COMUNICAZIONE DI SERVIZIO NUMERO 001-2007

ARGOMENTO: CAMPAGNA DI RICHIAMO

OGGETTO: piastra inf. forcella (base con cannotto) California1100 EV e California 1100 Stone

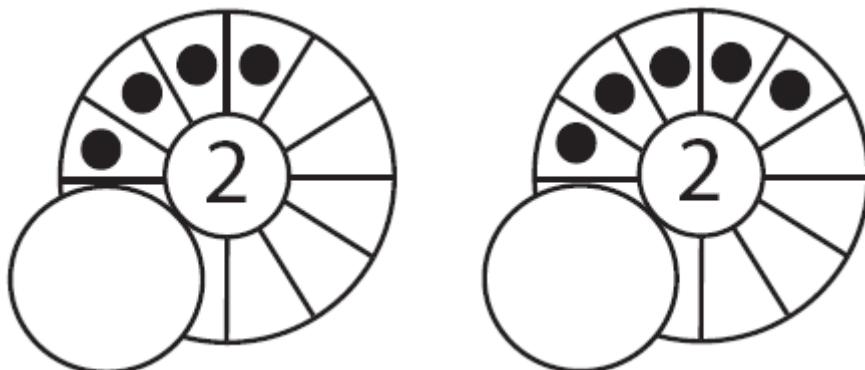
Il controllo che dovete eseguire, consiste nella verifica del datario, che trovate riportato nella parte inferiore della piastra forcella (vedere foto allegata).

NOTA: la presenza del foro sul datario, come è mostrato in figura, non inficia la lettura della data di produzione

Si devono sostituire solamente le piastre timbrate con il numero 2 centrale e con quattro o cinque pallini sugli “spicchi” :

In particolare riportiamo la coppia di serraggio della bussola bloccaggio sterzo: 170÷180 Nm
